福建一建金麟观云
规划及建筑方案设计（变更）

福建尚恩建筑设计有限公司
2024年10月

福建一建金鹏观云

总平面图(变更前) 1:200

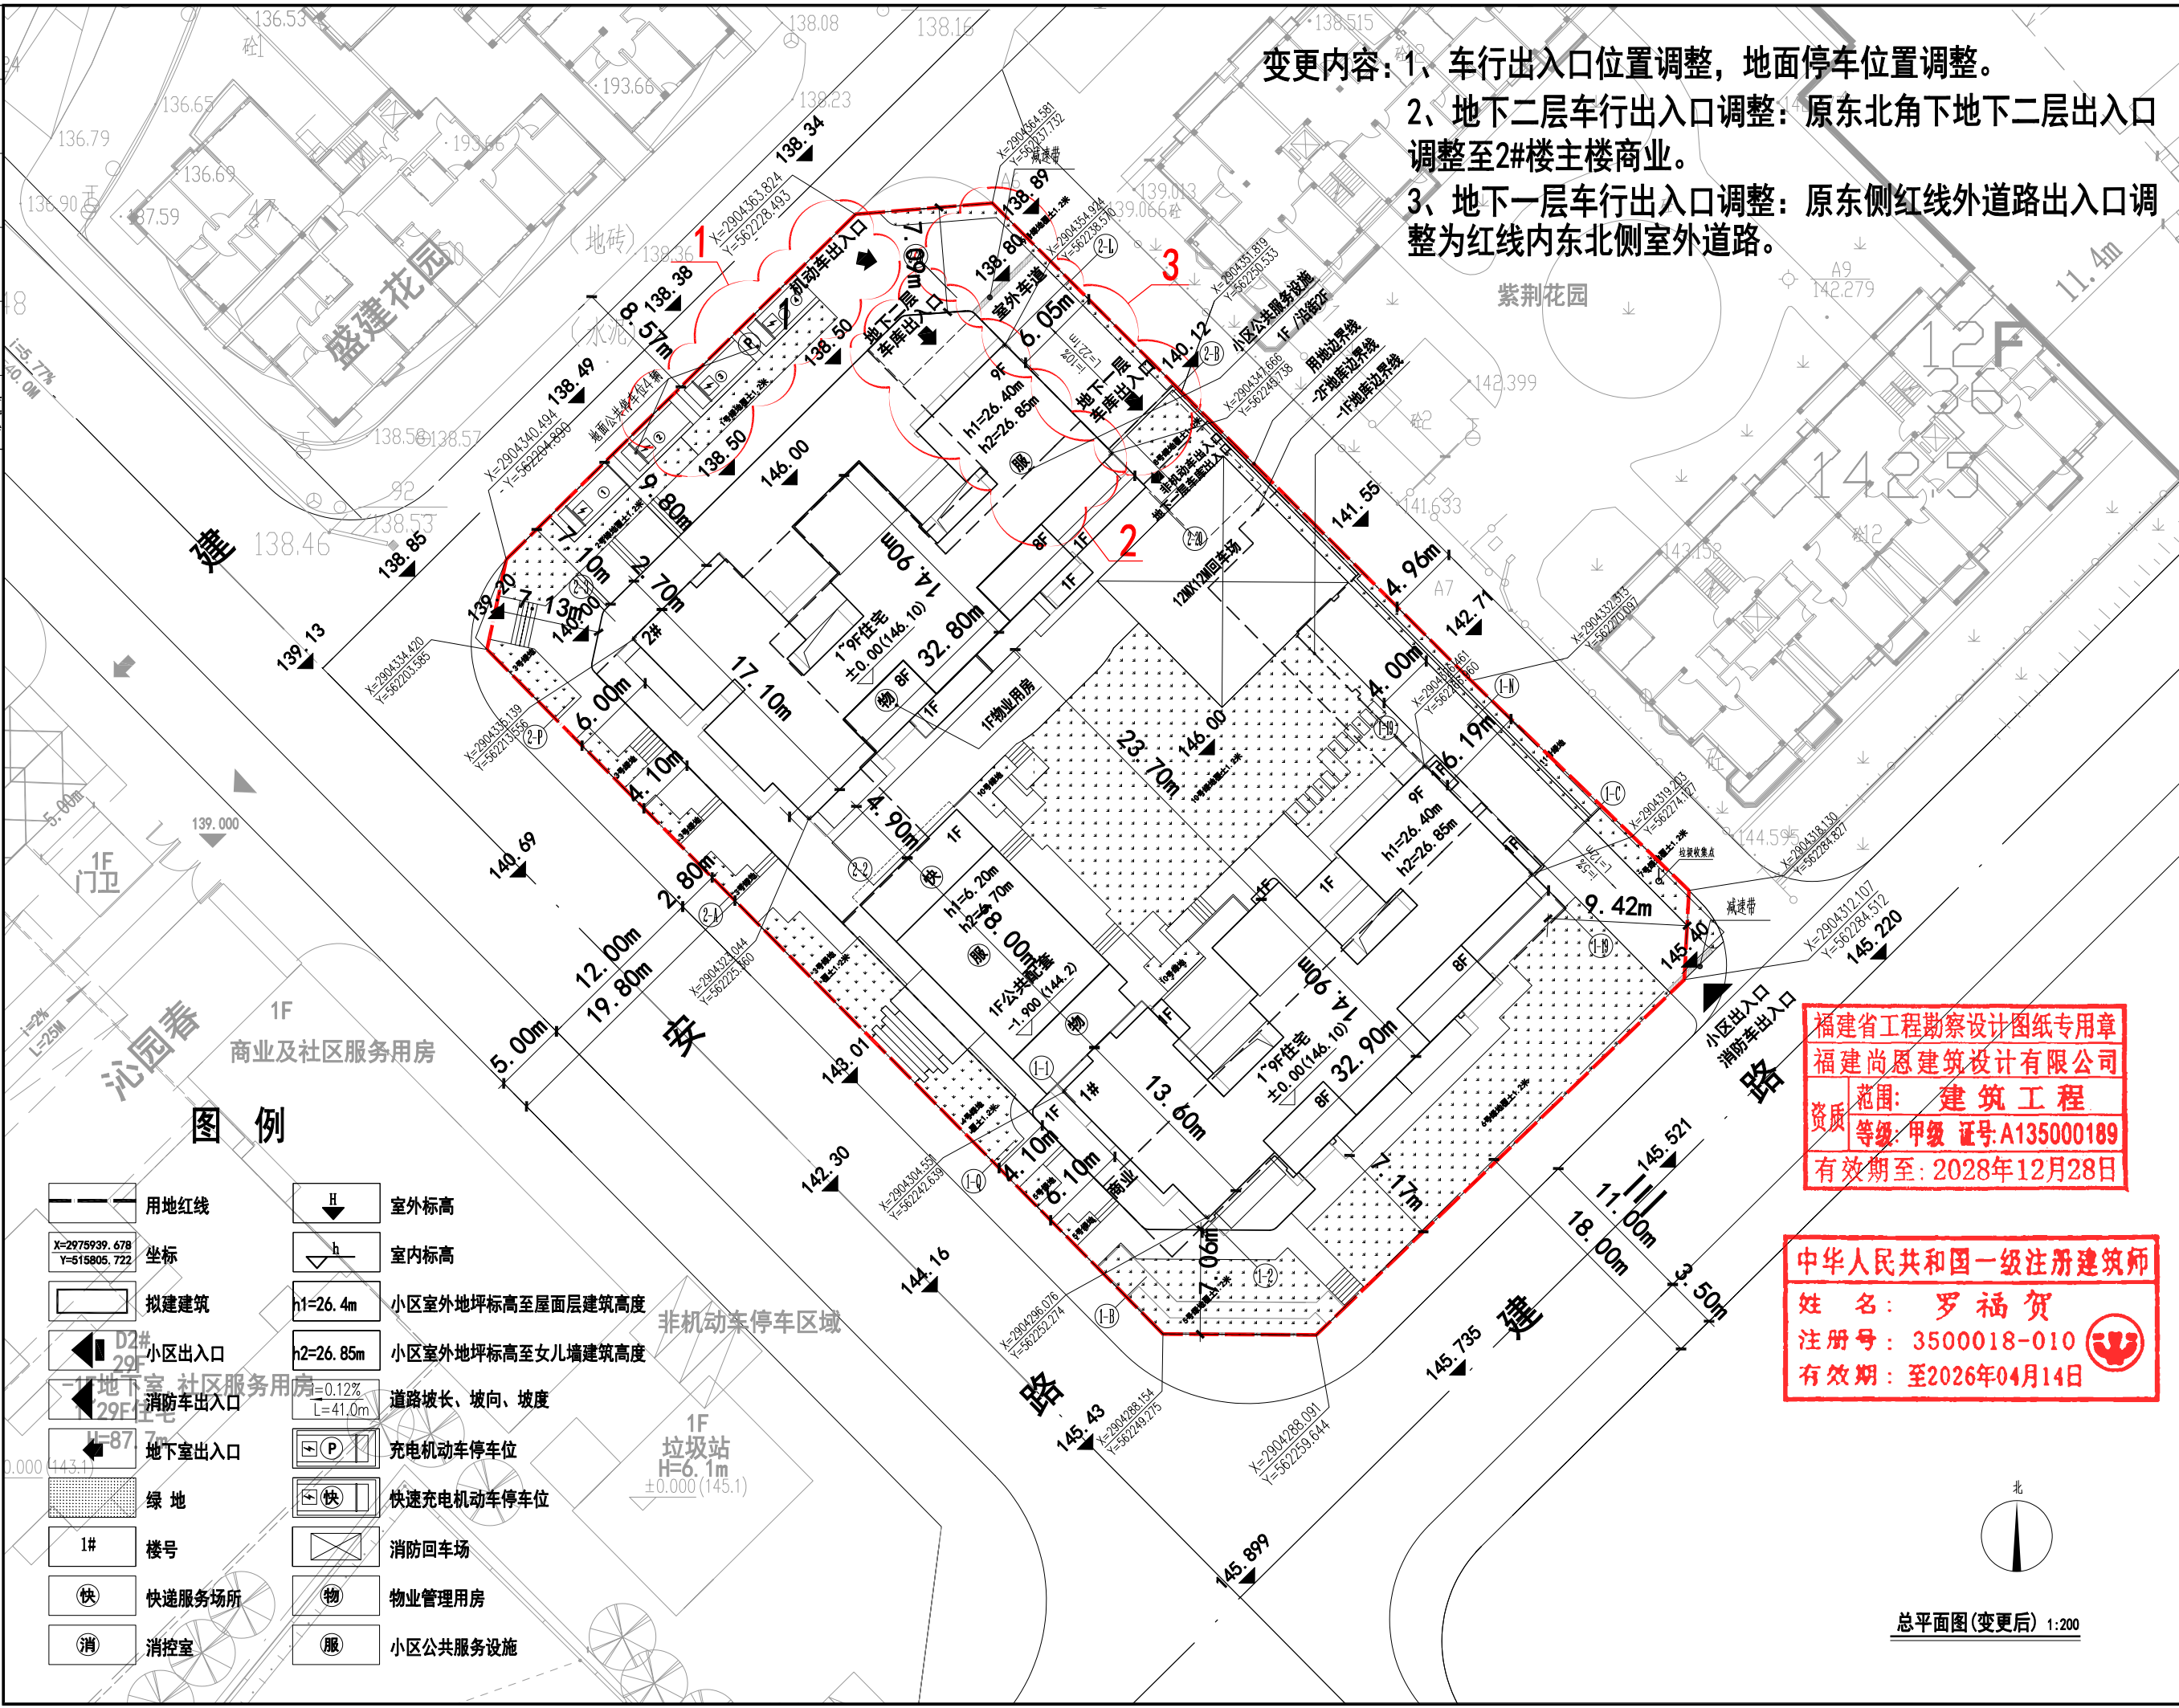
变更内容：1、车行出入口位置调整，地面停车位置调整。
2、地下二层车行出入口调整：原东北角下地下二层出入口调整至2#楼主楼商业。
3、地下一层车行出入口调整：原东侧红线外道路出入口调整为红线内东北侧室外道路。

(地下一层平面图)
141.0标高平面图

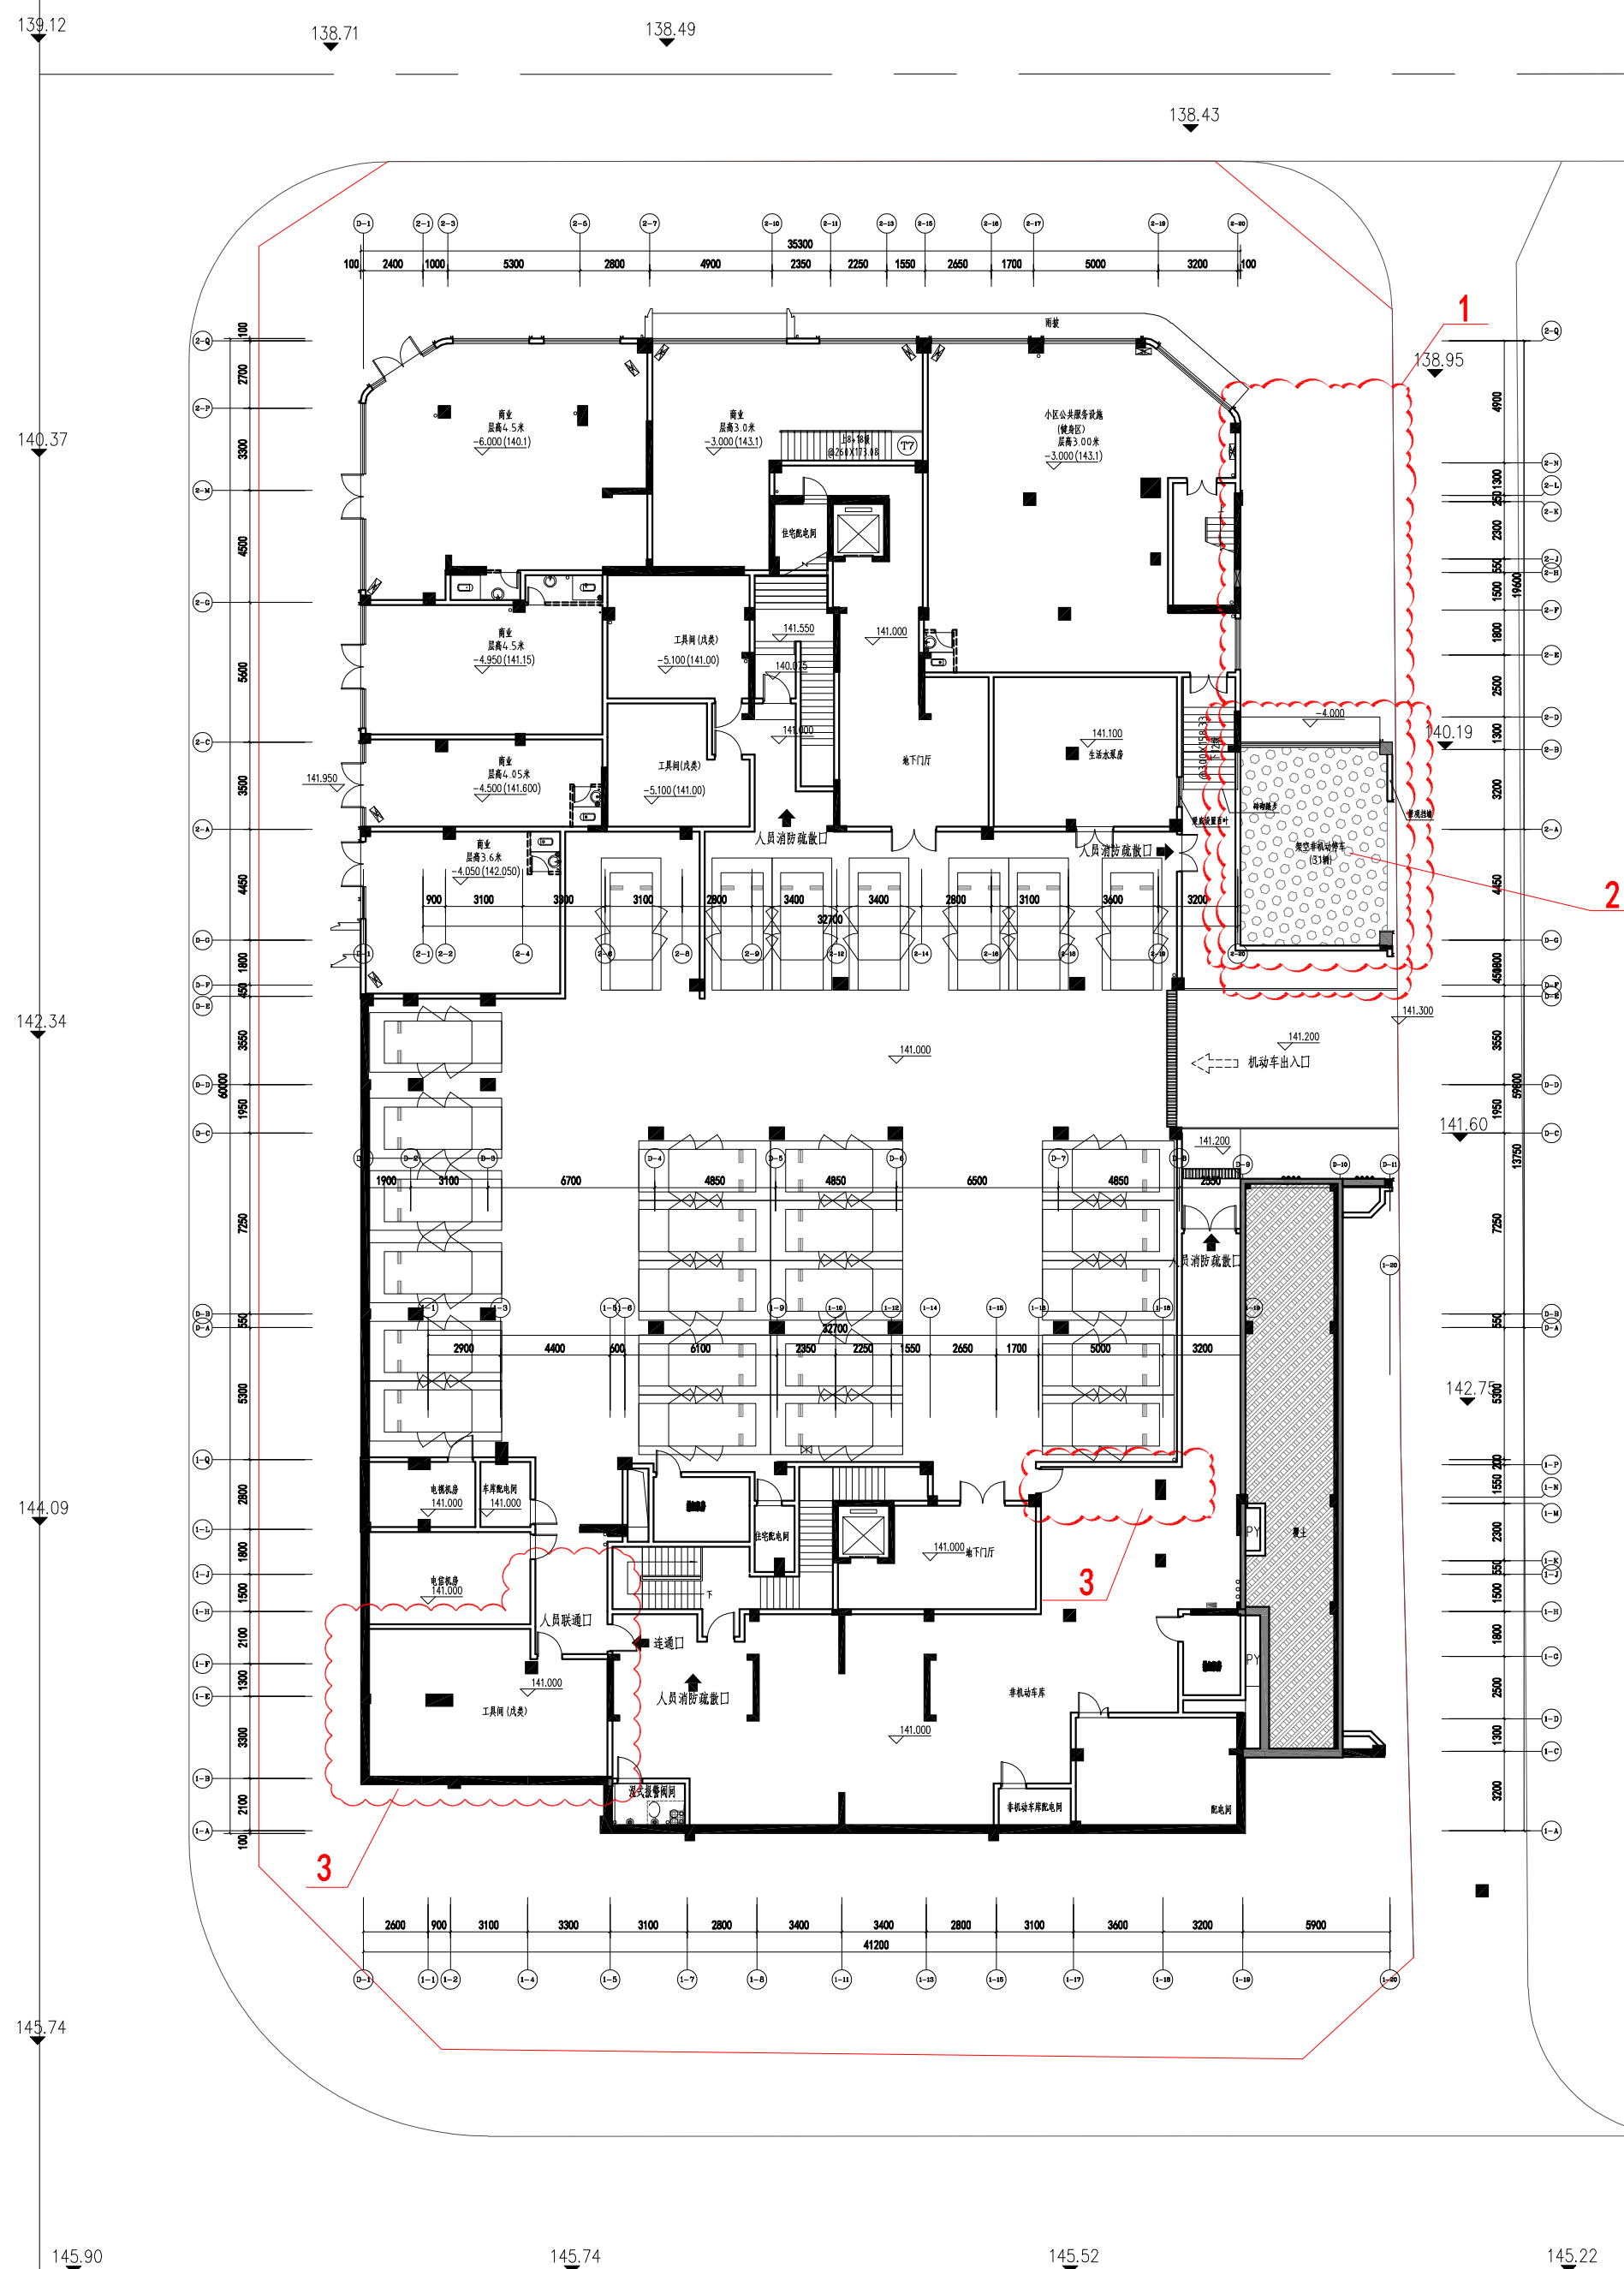
变更内容：1、坡道调整：原地下一层车库出入口由东侧道路中部出入调整为由东北侧地块红线内上坡后出入。

2、非机动车车位调整：取消非机动车停车31辆。

3、非机动车库范围调整：取消工具间，局部墙体调整，非机动车库范围扩大。

(地下一层平面图)
141.0标高平面图

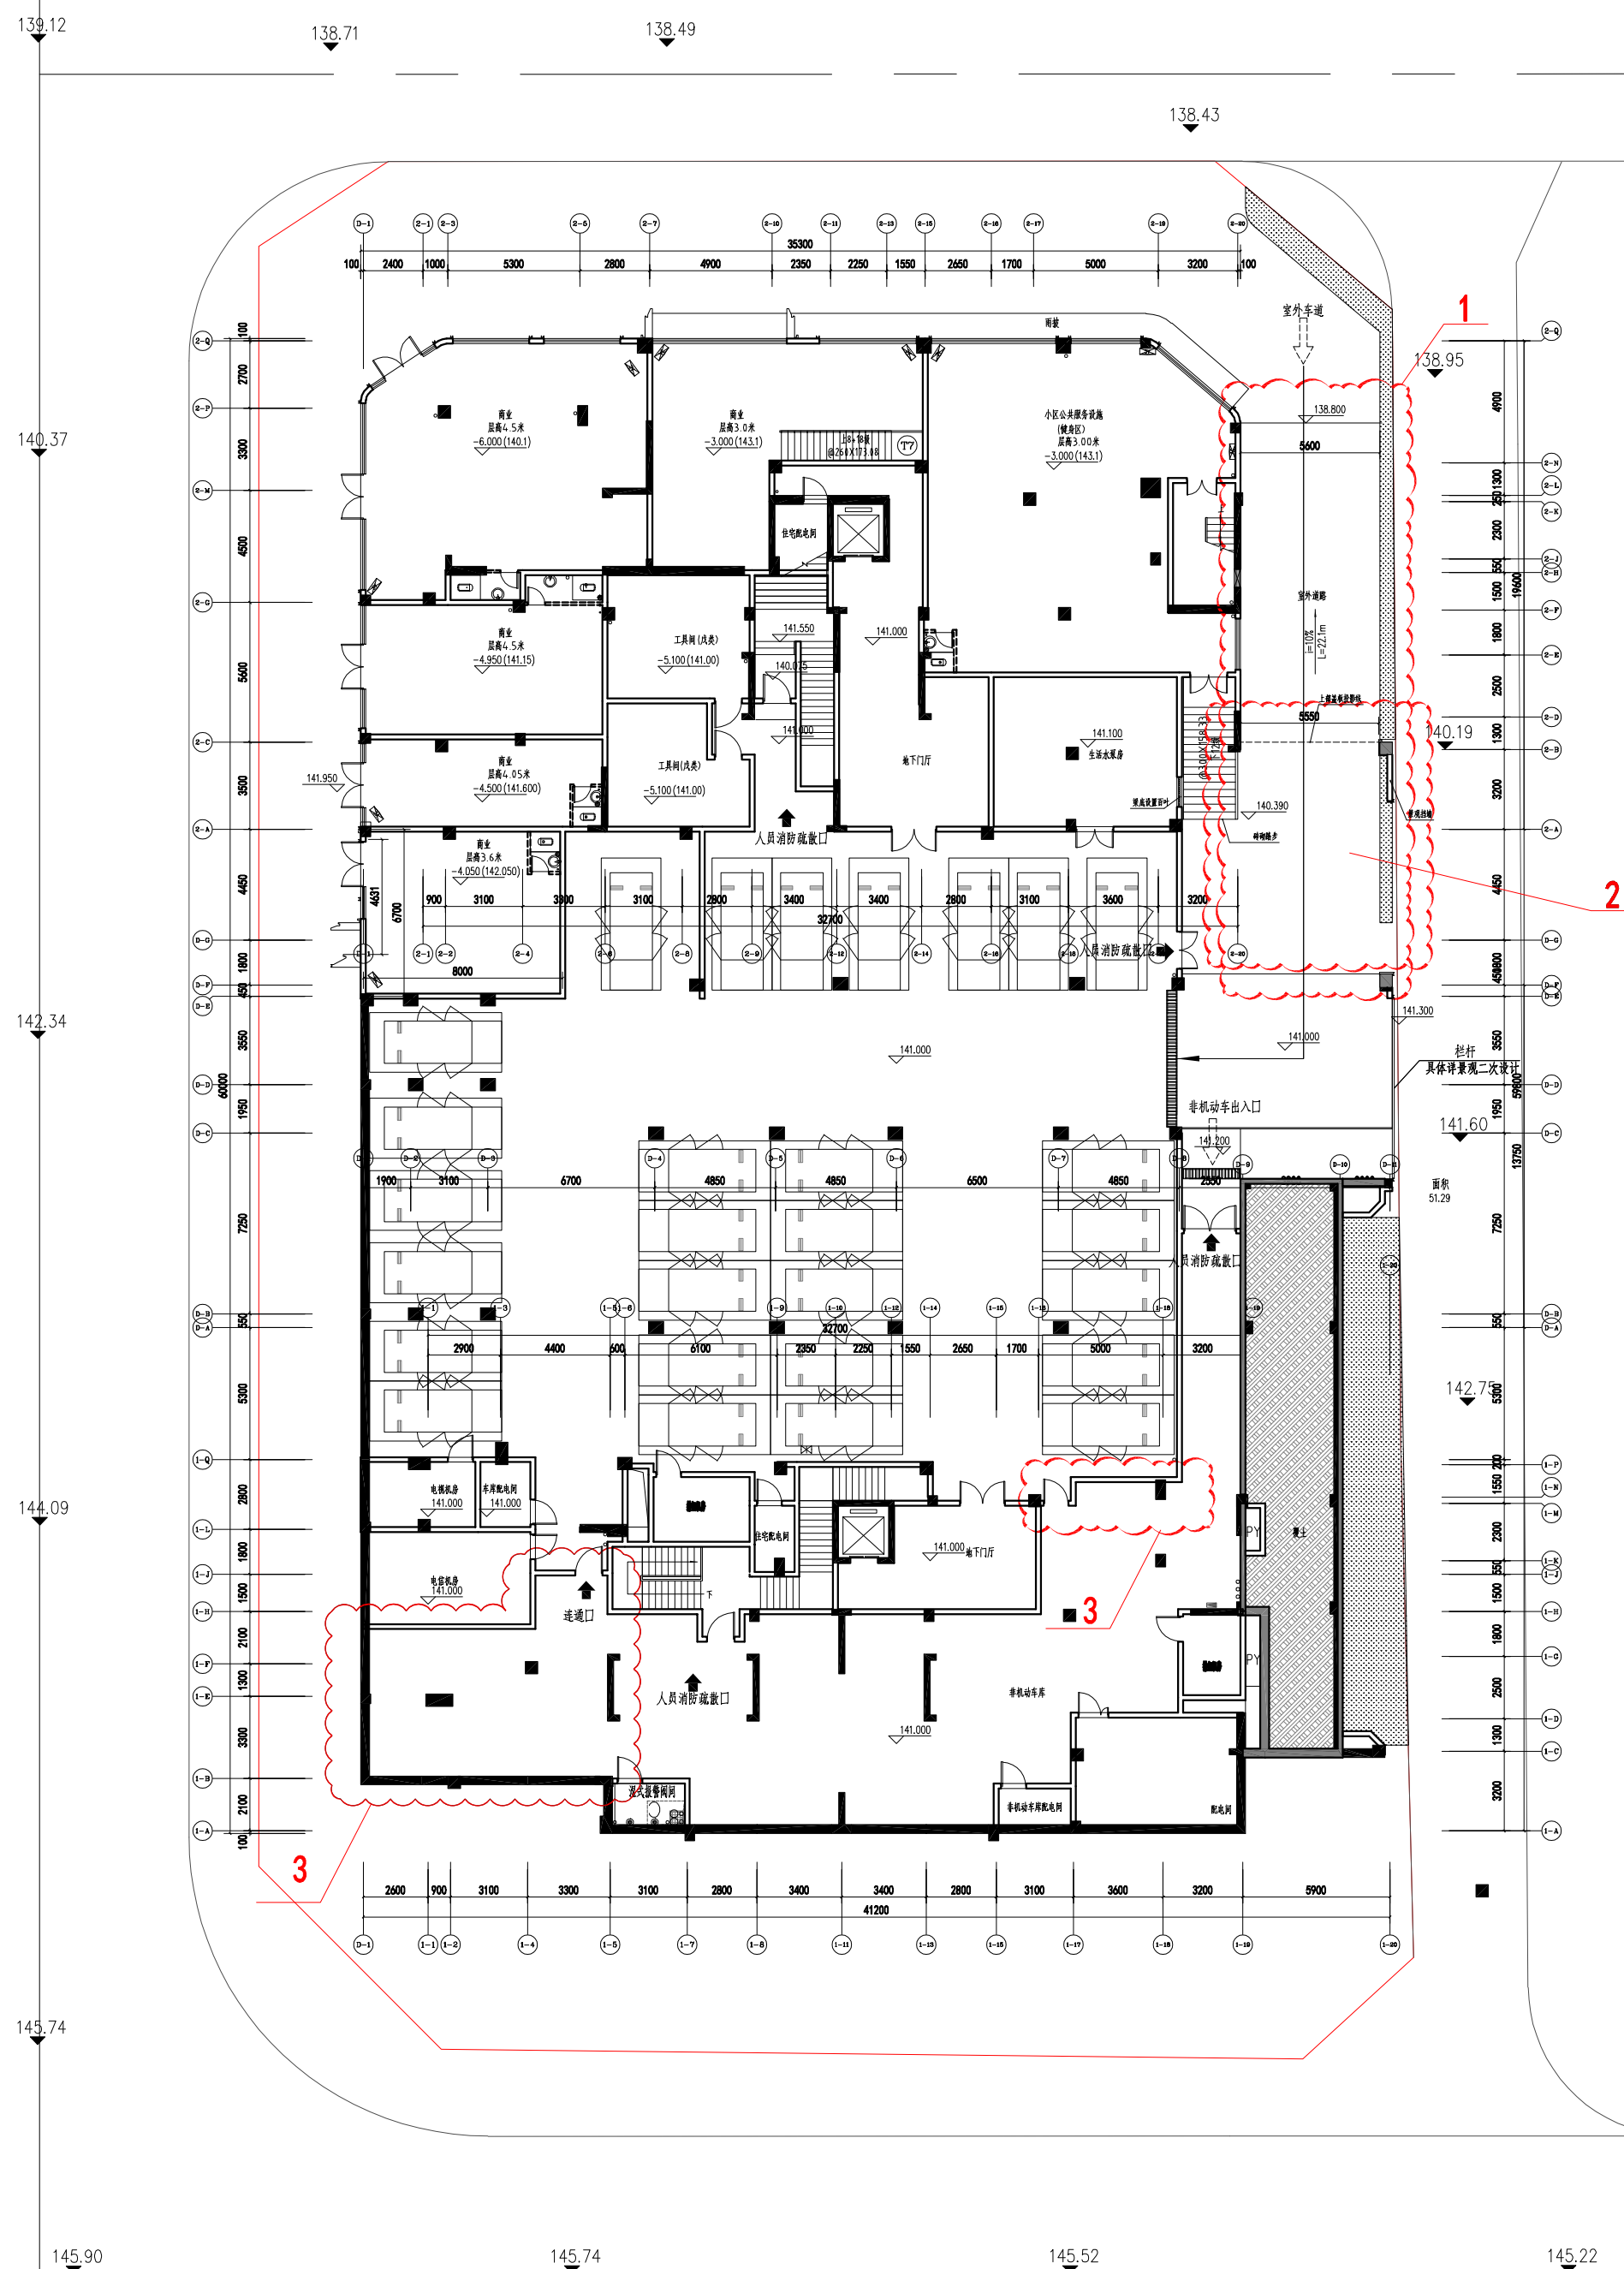
变更内容：1、坡道调整：原地下一层车库出入口由东侧道路中部出入调整为由东北侧地块红线内上坡后出入。
2、非机动车车位调整：取消非机动车停车31辆。
3、非机动车库范围调整：取消工具间，局部墙体调整，非动车库范围扩大。
